SECRETARIA MUNICIPAL DE MEIO AMBIENTE E DESENVOLVIMENTO SUSTENTÁVEL

**RELATÓRIO DE VISTORIA
LICENÇA DE OPERAÇÃO - LO**

Processo nº 8327/18		Data/hora: 03/03/20 11:00h
Requerente: Jardim Rio Dourado Empreendimentos LTDA.		CNPJ: 31.549.121/0001-10
Empreendimento: Etapa de Implantação de Quadras de Loteamento já existente.		Bairro: Jardim Rio Dourado
Código da Atividade (cnae): 4313-4/00 Obras de Terraplanagem; 42.99-5 Obras de engenharia civil não especificadas anteriormente.		Tel: (22) 997791209
Local: Quadras 6, 7, 8, 9, 10, 11, 12, 13 e 14 do Loteamento Jardim Rio Dourado.		Outros: -----
<input type="checkbox"/> Área Pública	Possui Licença: (x) sim () não	
<input checked="" type="checkbox"/> Área Particular	LIO () - CA ()	
<input type="checkbox"/> fechado <input checked="" type="checkbox"/> aberto no momento da vistoria		Acompanhada pelo proprietário () sim (x) não
Coordenadas UTM: 23 K 801916.28 m E; 7512639.50 m S

FIGURA 1: Delimitação da área do empreendimento em relação ao limite da Rebio União, APA do Rio São João e rede hidrográfica. De acordo com o Projeto Registrado junto ao cartório.

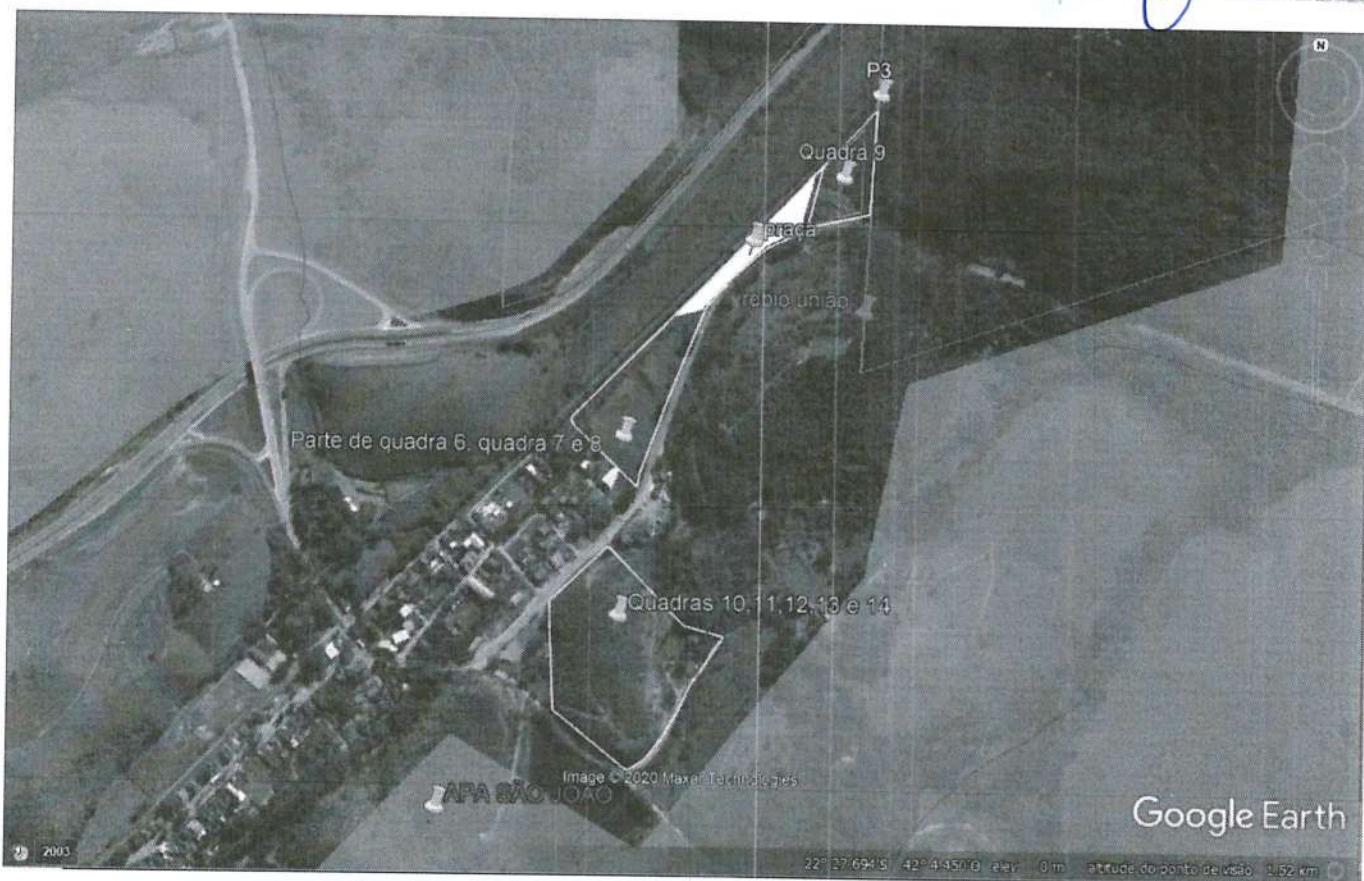
Pela figura acima pode ser observado a localização da parte do Loteamento Rio Dourado que se pretende implantar as infraestruras se limitando a parte da quadra 6 e integralmente as quadras 7, 8, 9, 10, 11, 12, 13 e 14. Estando incluídos nessa delimitação duas áreas destinadas a praça.

Pode ser observado que o empreendimento não está inserido em nenhuma Unidade de Conservação, estando entretanto a cerca de 100 metros da APA da Bacia do Rio São João/Mico-leão-dourado e faz confrontação com a Reserva Biológica União.

Como medida para mitigar impactos é sugerida a criação de uma área de proteção a ser originada de compensação ambiental. Formando um cinturão verde entre o empreendimento e a Rebio.

FIGURA 2: Delimitação das áreas das quadras 6 a 9 em relação ao limite da Rebio União. De acordo com o Projeto Registrado junto ao cartório.

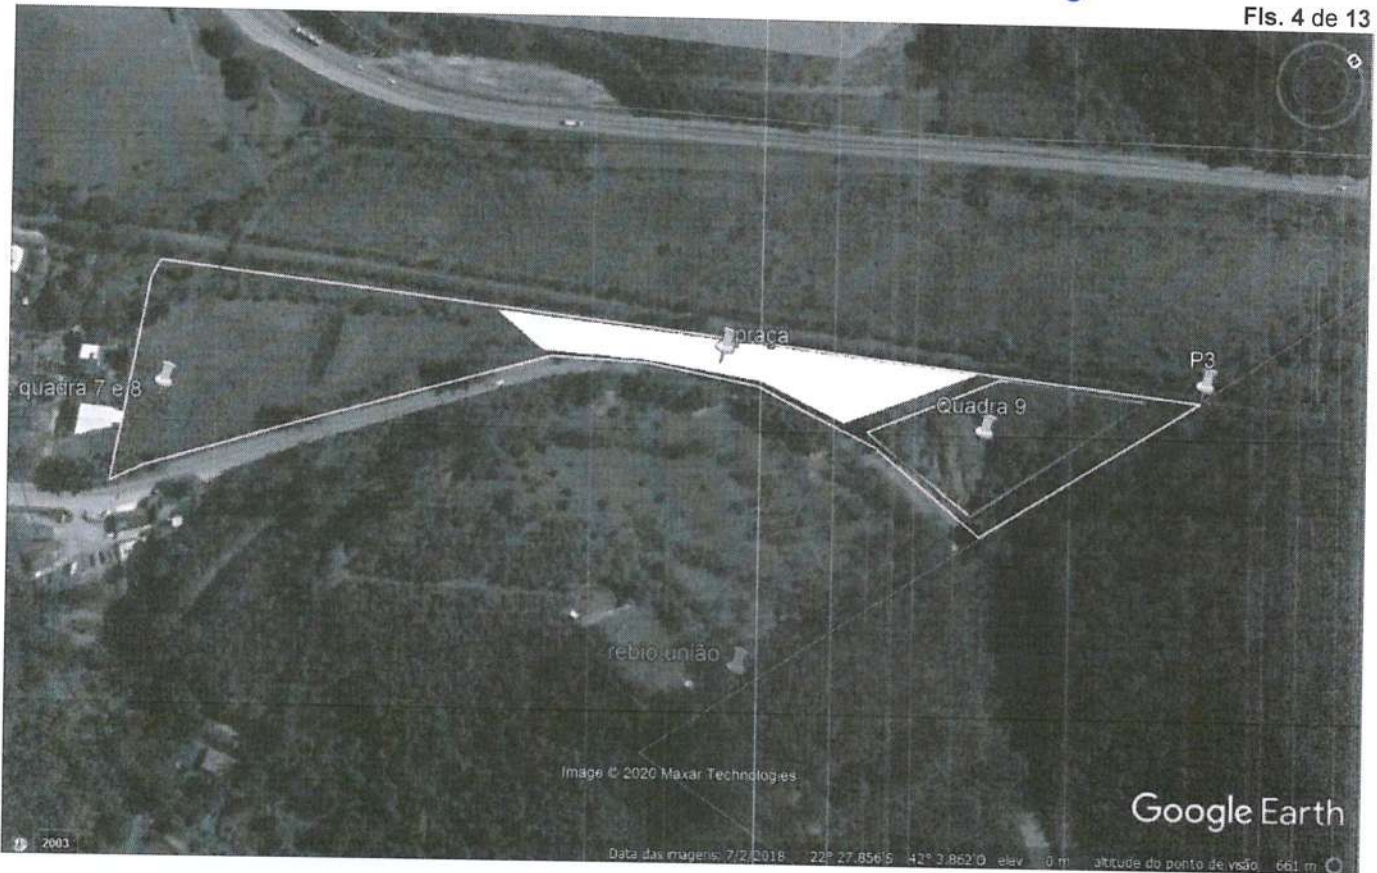
Observa-se que contíguo à Reserva existe já uma faixa de vegetação. Esta localizada na faixa prevista de existir uma estrada atinge parte da quadra 9. Ao final da vegetação arbórea inicia uma cobertura com gramíneas e uma área de baixada contígua à Rebio União. Dos dois lados da linha ferrea existem canais de drenagem que verte na direção da quadra 6, desaguando no corpo hídrico – afluente do rio dourado.

Esta “baixada” recebeu a recomendação do ICMBio de não ser aterrada, por poder causar alterações hidrológicas na área da Reserva União. Desta forma intervenções nesta área necessitam de medidas afim de garantir o livre fluxo das águas. Considerando o atraso nas imagens do google, a seguir é delimitado em marrom a área que já foi aterrada na etapa anterior do empreendimento licenciada através do processo 5085/2018.

FIGURA 3: Delimitação da área já aterrada das quadras 6 a 9 em relação ao limite da Rebio União. De acordo com o Projeto Registrado junto ao cartório.

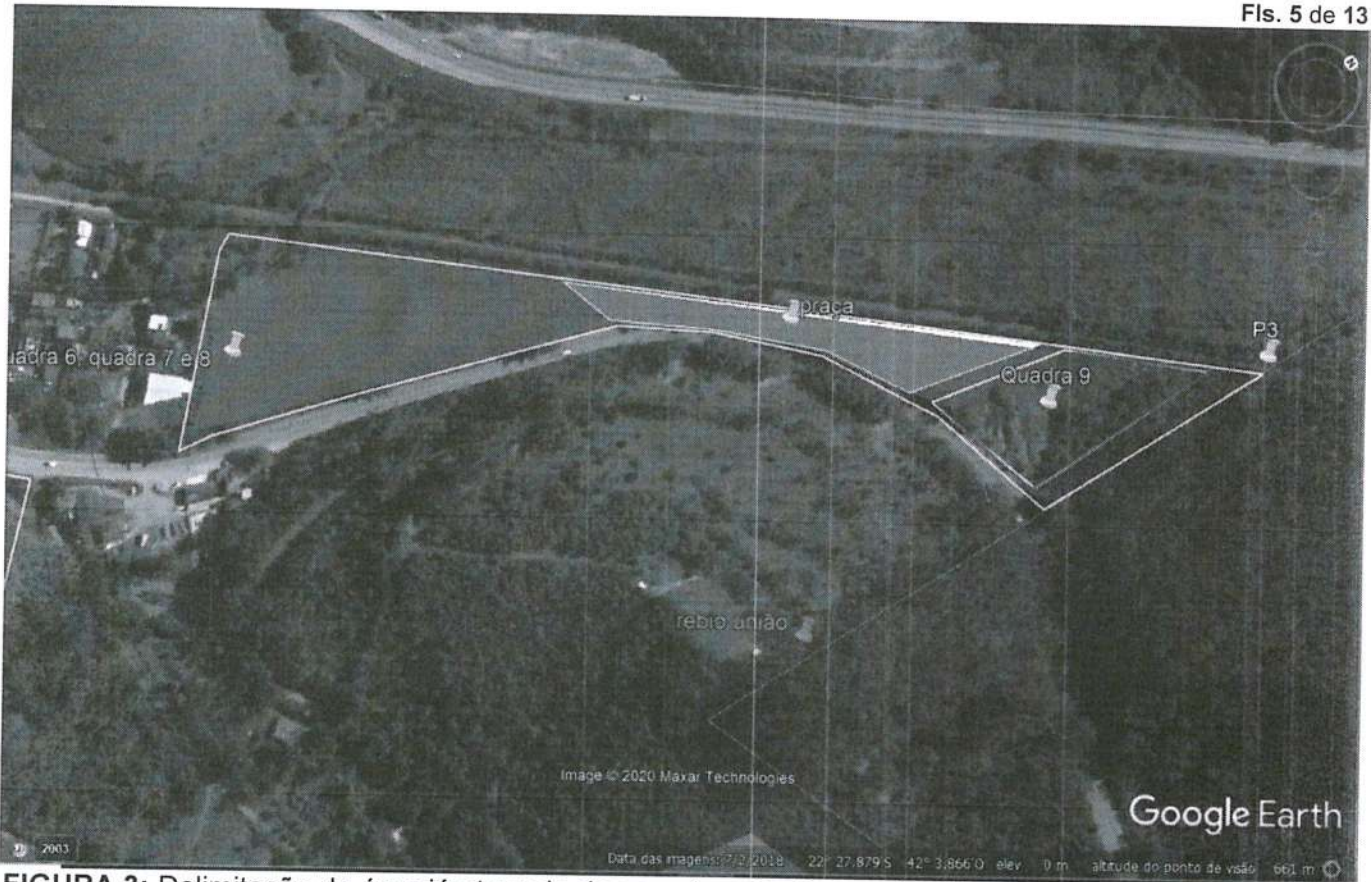
Observa-se pela figura acima que parte da quadra 9 não foi aterrada. O empreendedor apresenta a proposta de compensação ambiental através da doação ao município de área equivalente ao dobro da área afetada de APP a ser alocada na divisa com a REBIO. Abaixo é apresentado recorte do memorial descritivo que demonstra a intervenção de APP pretendida.

Figura 5: Delimitação em vermelho (Meia lua) de área com alto índice de queda de veículos.

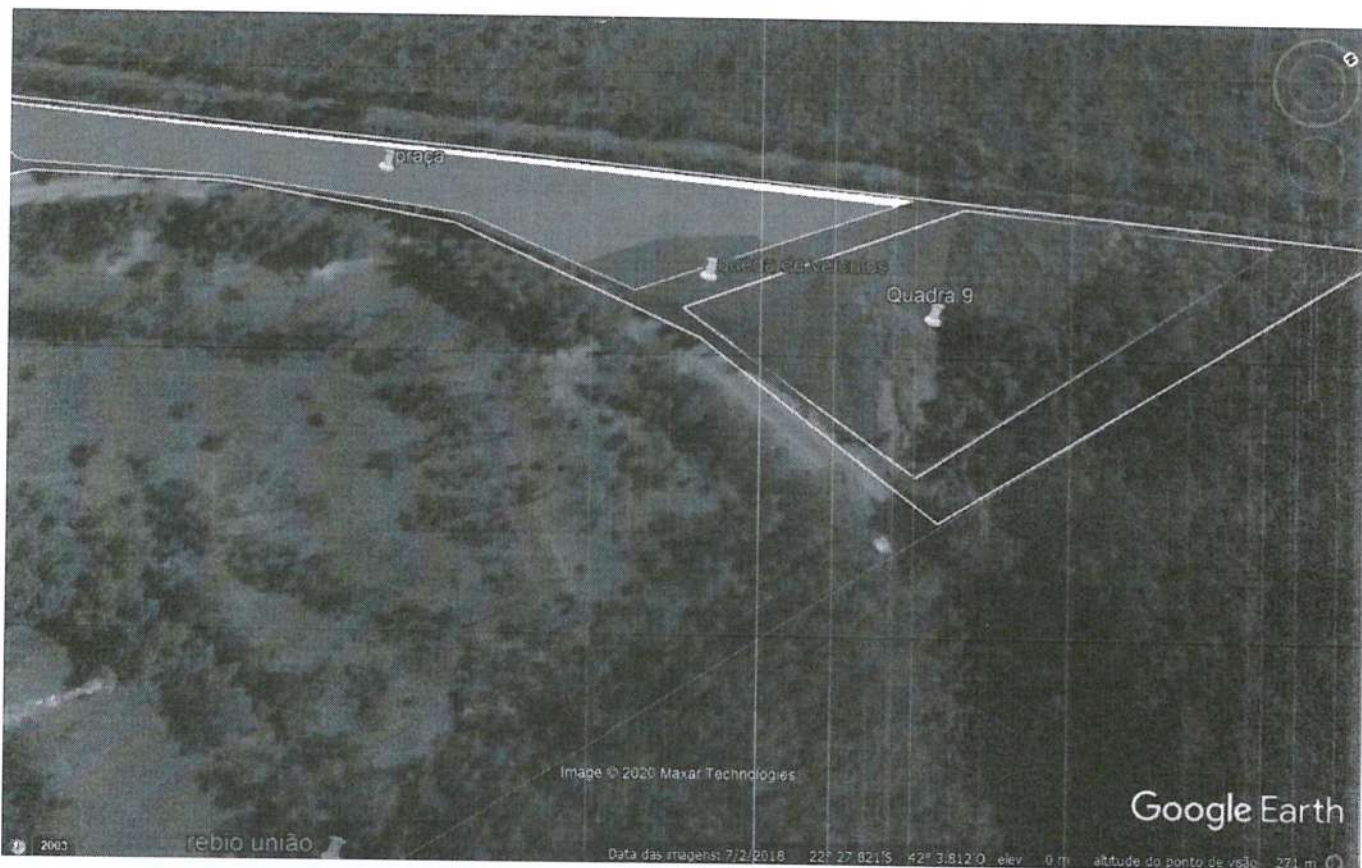
Parte de dessa área corresponde à área ser destinada como “praça”. O restante engloba os **lotes 4, 5 e 6 da quadra 9.**

Como medida compensatória o empreendedor apresenta como solução a doação de área equivalente ao dobro da área de intervenção de APP. O pleito do empreendedor favorece à coletividade uma vez que a área de APP possui suas funções ecológicas comprometidas, sendo inviável a conexão da paisagem. Sendo muito mais benéfica a manutenção da faixa de área verde entre o empreendimento e a Unidade de Conservação.

Em relação ao trecho onde se pretende realizar a intervenção de APP, a vasante encontra-se urbanizada, sendo previsto o capeamento no projeto aprovado. Ficando o lote 10 da quadra 6 e o lote 2 da quadra 7 parcialmente inserido na APP do curso d'água. Este possui cerca de um metro de largura, vazão inferior a 2m/s, sendo afluente do Rio Dourado que deságua no Rio São João. Sendo previsto o

Figura 10: Sinalização da área com alto índice de queda de veículos.

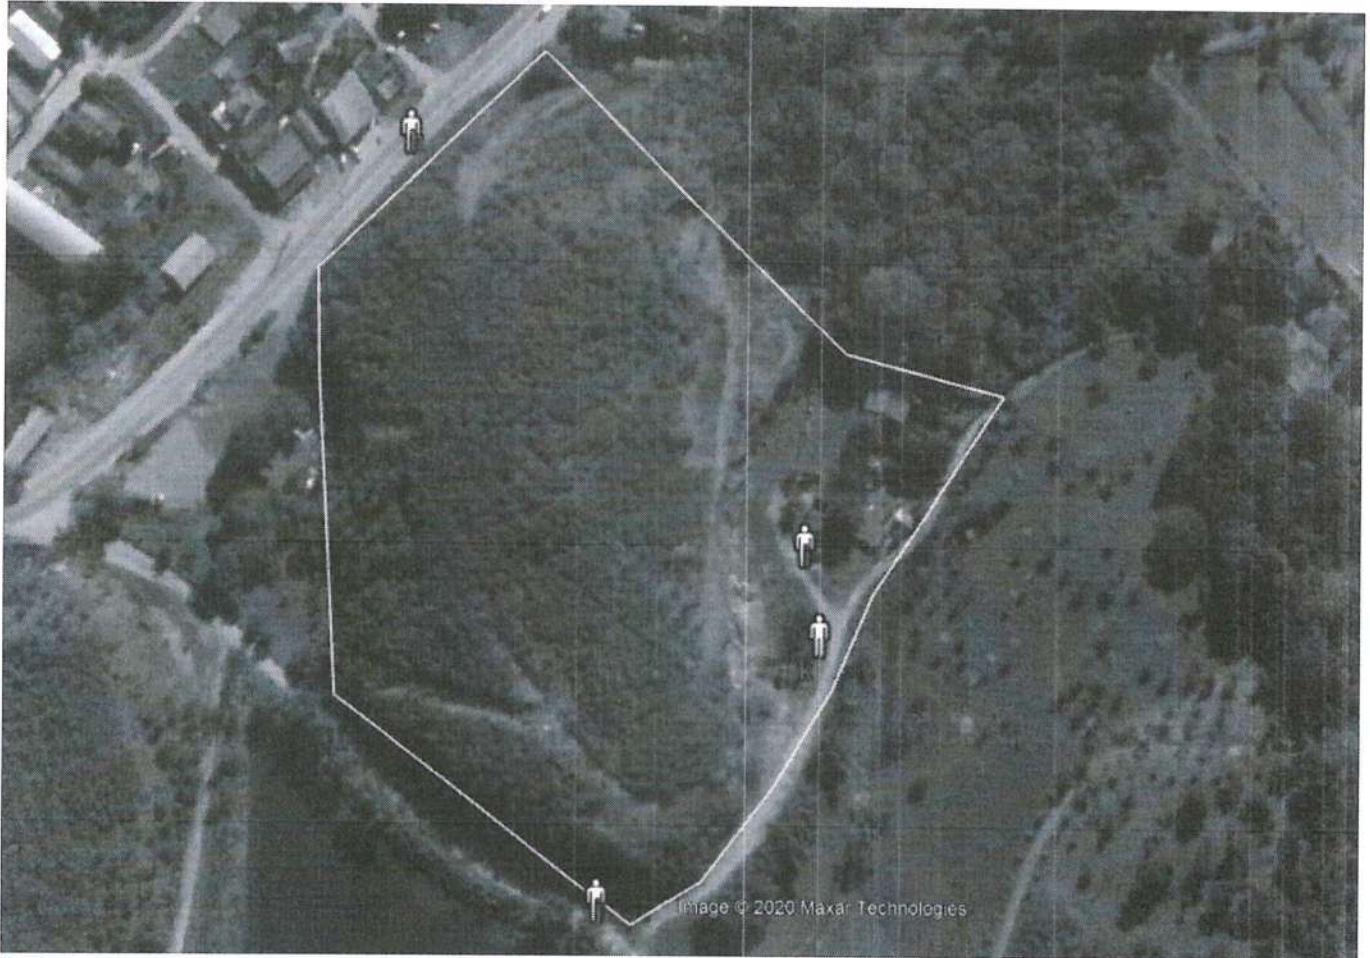
O empreendimento possui área com alto índice de incidência de queda de carros. A figura a seguir exemplifica esta área, onde pelas características da rodovia favorece a queda de veículos, sendo assim área de risco para edificações.
